Rapport 283

Projet d'évolution du réseau de transport du nord-est de la région métropolitaine de Montréal par Hydro-Québec TransÉnergie

Rapport d'enquête et d'audience publique

Août 2011

Figure 2 Le projet d'ajout d'équipements au poste du Bout-de-l'Île et de réagencement de lignes

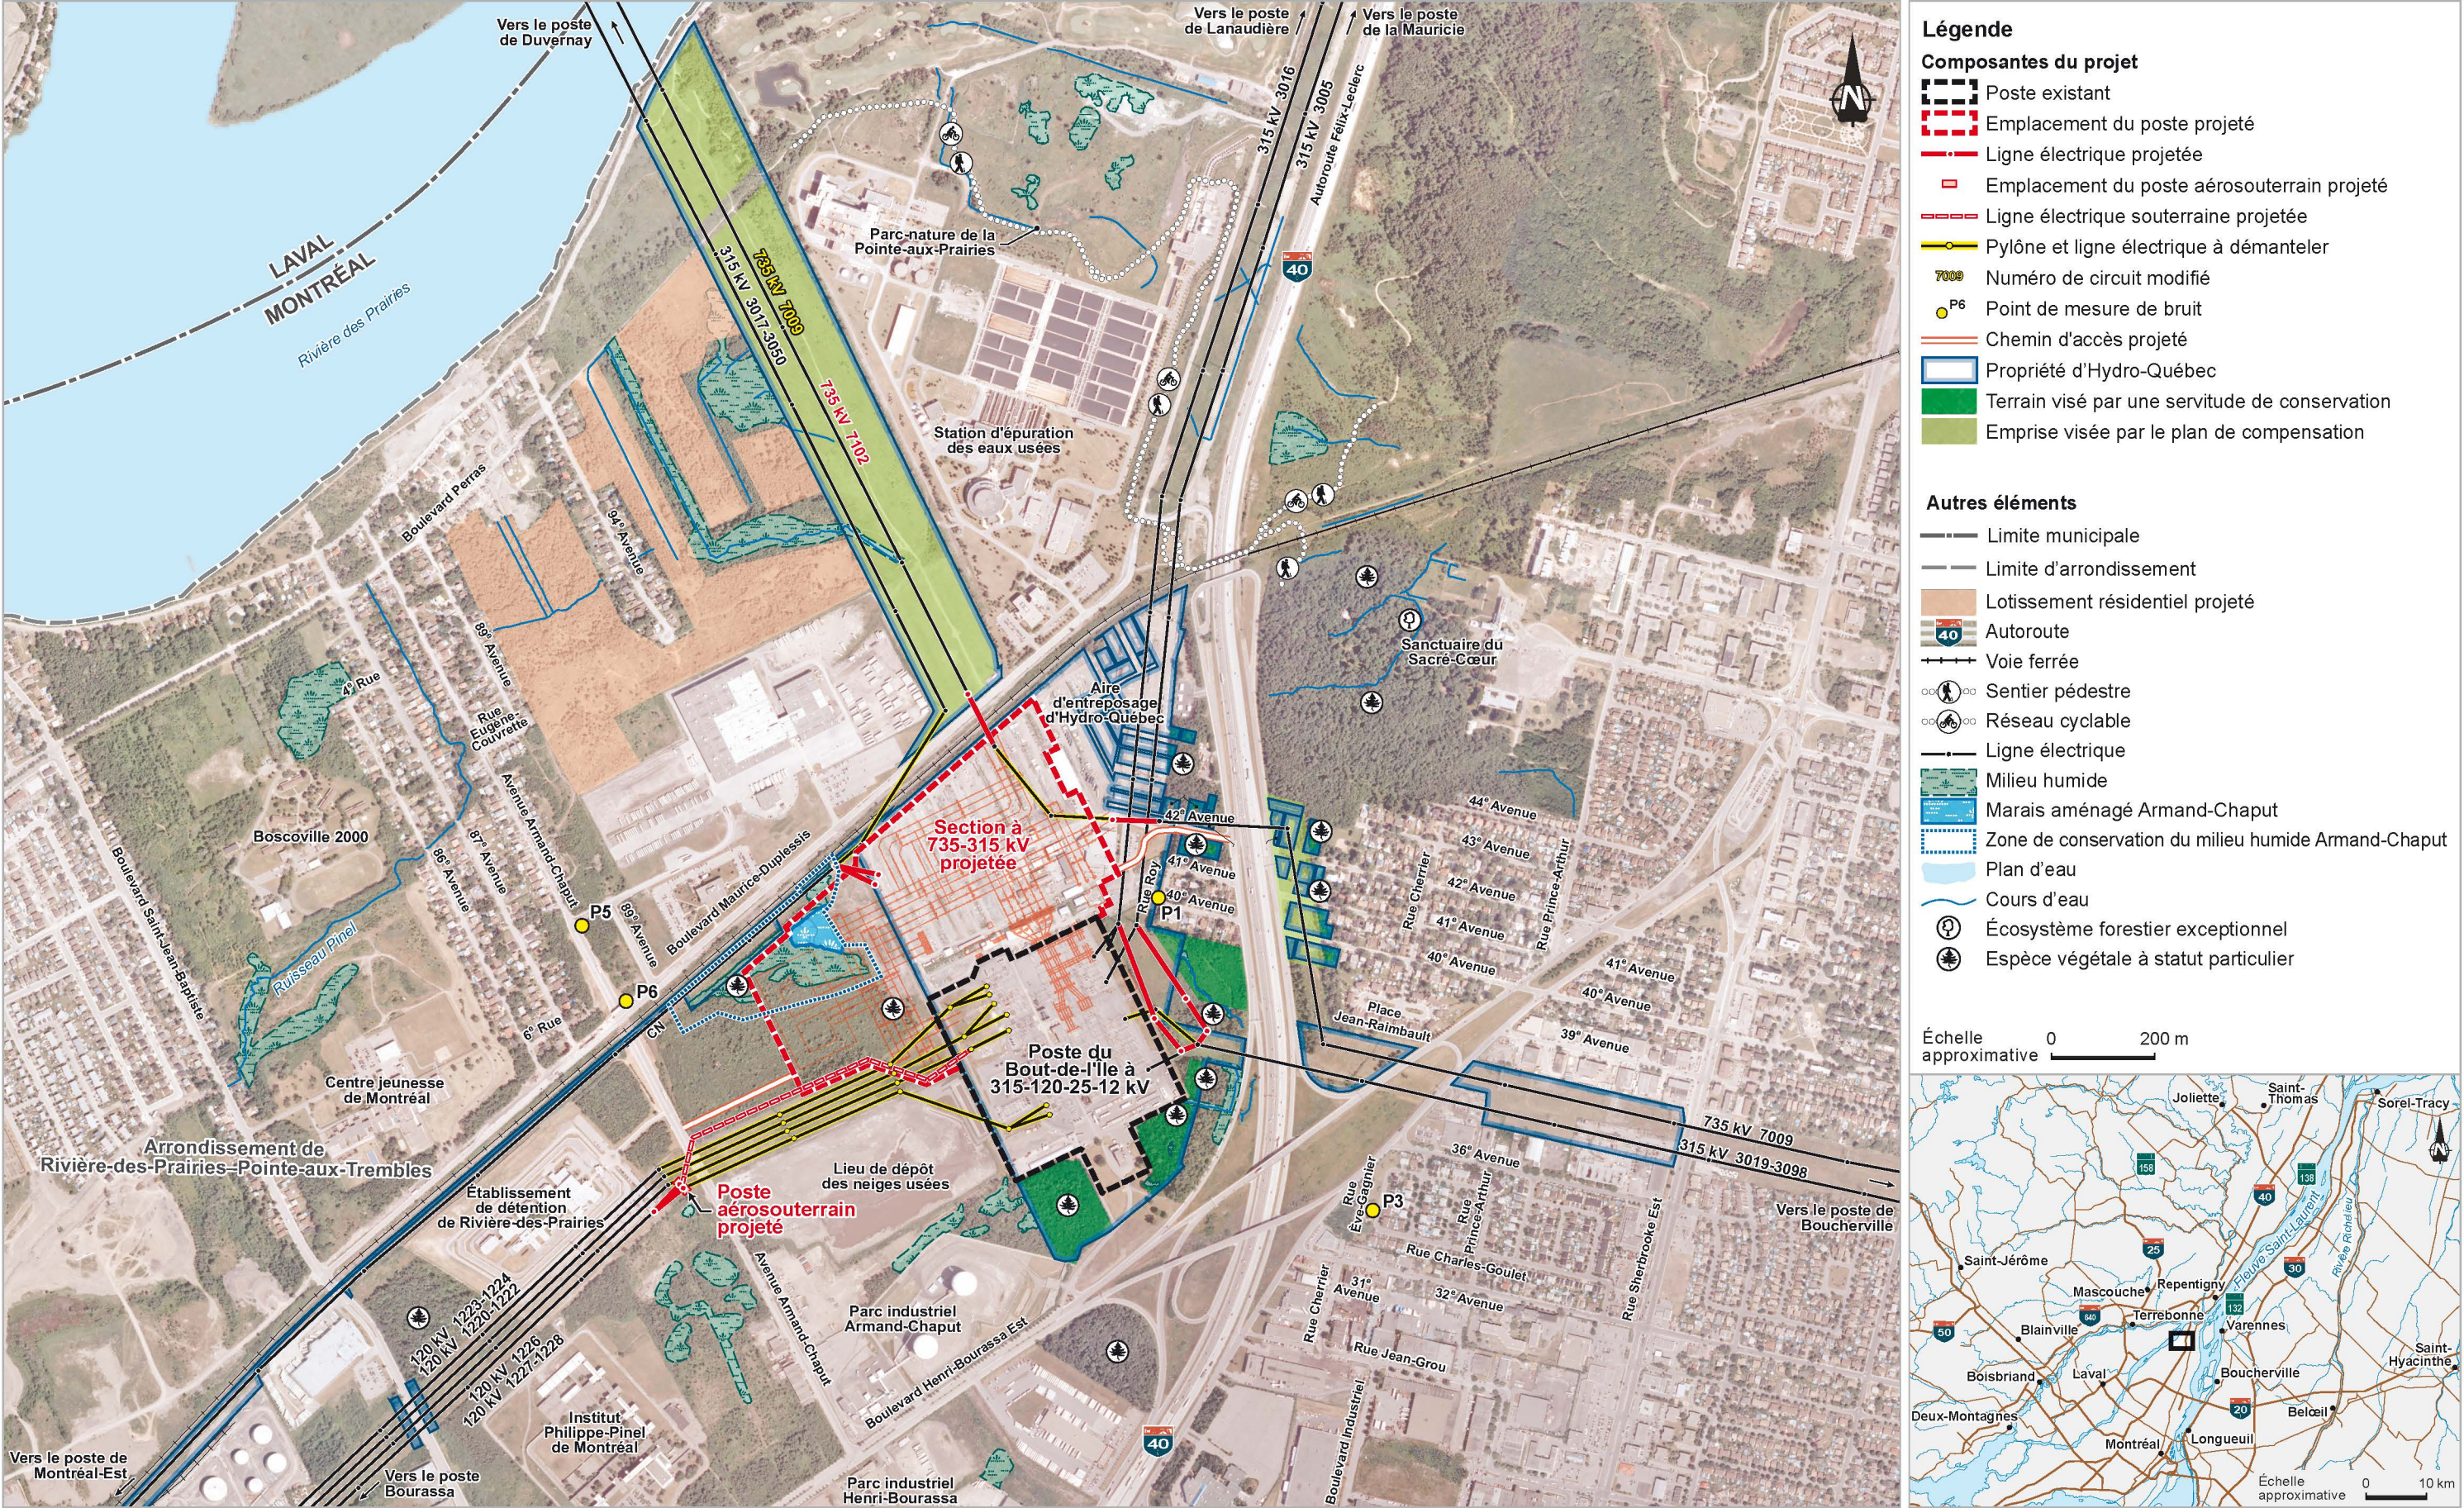
Le Règlement sur le bruit de la Ville de Montréal a également été considéré dans l'analyse du promoteur (PR3.1, p. G-28 à G-32). Les niveaux sonores maximaux normalisés de la note d'instructions 98-01 ainsi que du Règlement sur le bruit de la Ville de Montréal sont présentés au tableau 4. Les points de mesure P1, P3 et P5 ont été retenus par le promoteur puisqu'ils correspondent aux trois secteurs résidentiels qui pourraient être touchés par le bruit émis par le poste (figure 2).

Le bruit ambiant aux alentours du poste du Bout-de-l'Île existant a été mesuré le jour, entre 7 h et 19 h, les 19 et 25 avril 2011, à deux emplacements situés à proximité des points de mesure de bruit 1 et 6 (figure 2). Les niveaux sonores ambiants moyens observés pour une période de 1 heure varient entre 50 et 57 dBA et ceux pour une période de 12 heures seraient de 52,9 dBA et 54,4 dBA (PR8.1, p. 2, 3 et 5).

Figure 5 Le projet de construction des postes de Lachenaie et Pierre-Le Gardeur et leurs lignes d'alimentation

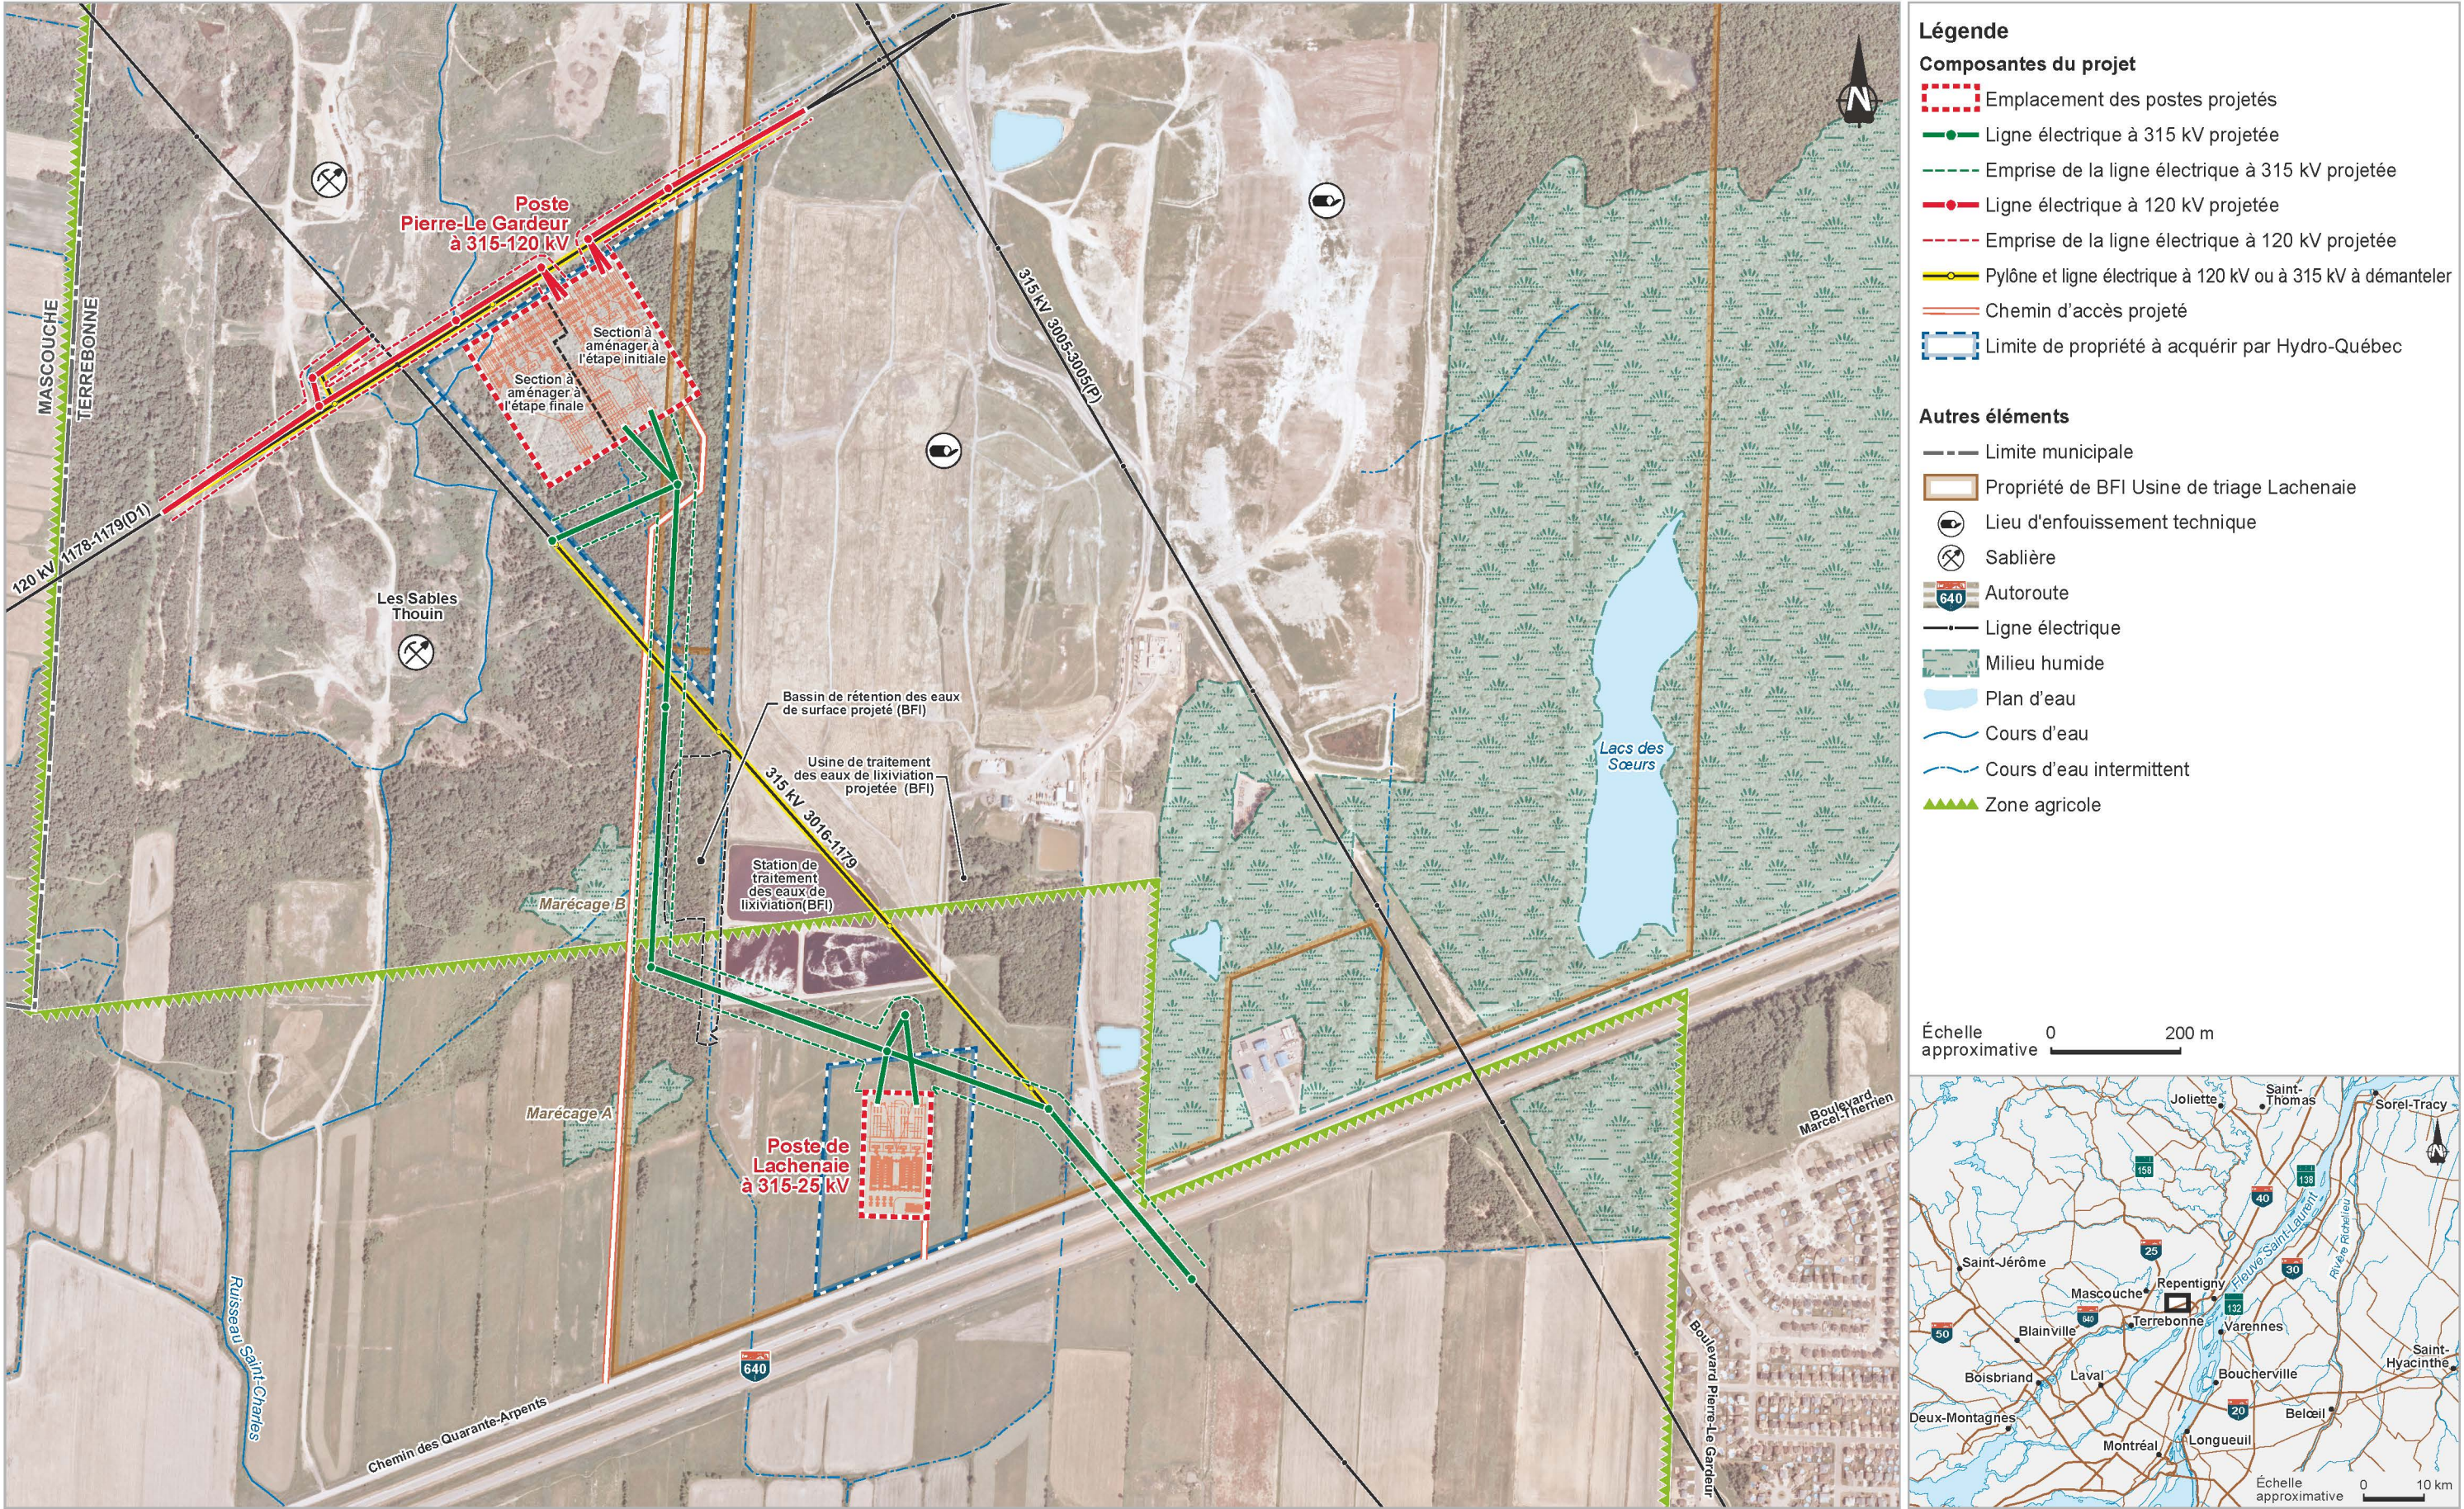
Deux marécages arborescents sont présents sur le territoire visé pour l'installation des lignes et du chemin d'accès. Dans la réalisation de ce projet, ces deux milieux humides verraient leurs superficies diminuer et l'un d'eux serait partiellement modifié. Le premier, le marécage A, subirait une perte de 0,16 ha, alors que 0,31 ha serait

retranché au marécage B (figure 5). Une superficie de 0,7 ha de ce dernier serait également modifiée à la suite d'un déboisement et passerait d'un marécage arborescent à un marais ou un marécage arbustif (PR5.1, p. 95). De plus, un inventaire de terrain réalisé en juin 2011 semble démontrer qu'un milieu humide serait également présent sur le terrain qui accueillerait le poste Pierre-Le Gardeur. Cette information reste toutefois à être confirmée par un second inventaire qui serait dressé en août 2011 (DA21, p. 1).

- ♦ *La commission d'enquête constate que le projet du poste Pierre-Le Gardeur et de sa ligne d'alimentation impliquerait la perte d'au moins 0,47 ha de milieux humides et qu'aucun plan de compensation n'avait été élaboré par Hydro-Québec au moment de l'audience publique pour la perte de milieux humides prévue.*
- ♦ **Avis** – *La commission d'enquête note qu'au moment de l'audience publique pour le projet d'évolution du réseau de transport du nord-est de la région métropolitaine de Montréal la caractérisation des milieux humides était incomplète. Elle est d'avis, advenant que la présence d'un milieu humide soit confirmée à l'emplacement du poste Pierre-Le Gardeur projeté, que celui-ci devrait faire partie du plan de compensation d'Hydro-Québec.*
